施設管理者と再協議の結果、入口ドアの交換が『可』となりました。
ロビー側から見て左側・右側・天井方向いずれも20cmまで拡幅可能です。

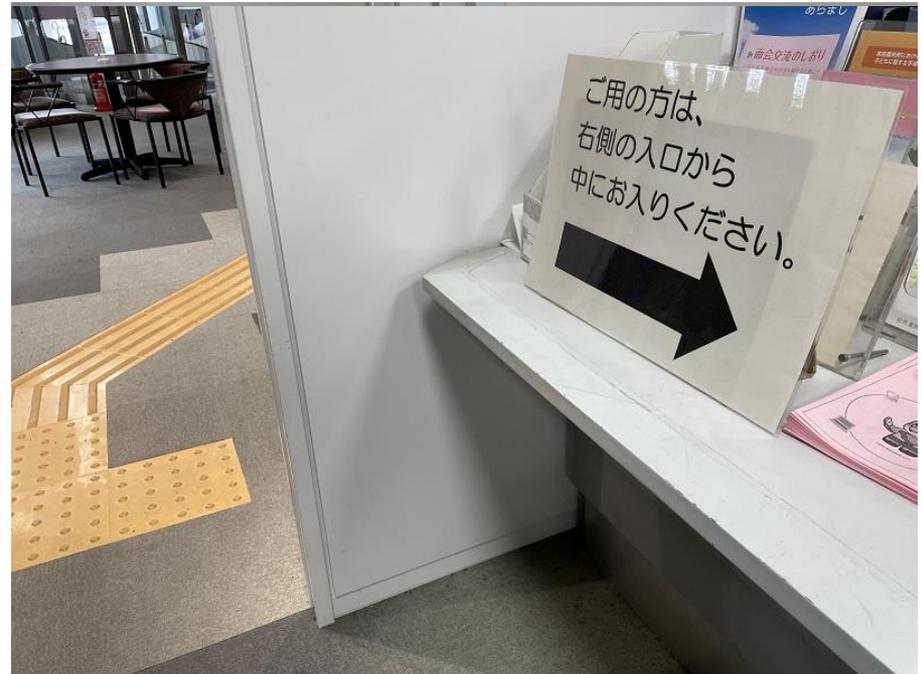
入口の天井方向には支援Cの標識があります。
必要に応じて移設をお願いします。

入口左側にインターホンがあります。左側を拡幅する場合は移設をお願いします。

事務室側には配線があります。左上はセコム、右下はインターホンの配線になります。左側を拡幅する場合は移設をお願いします。
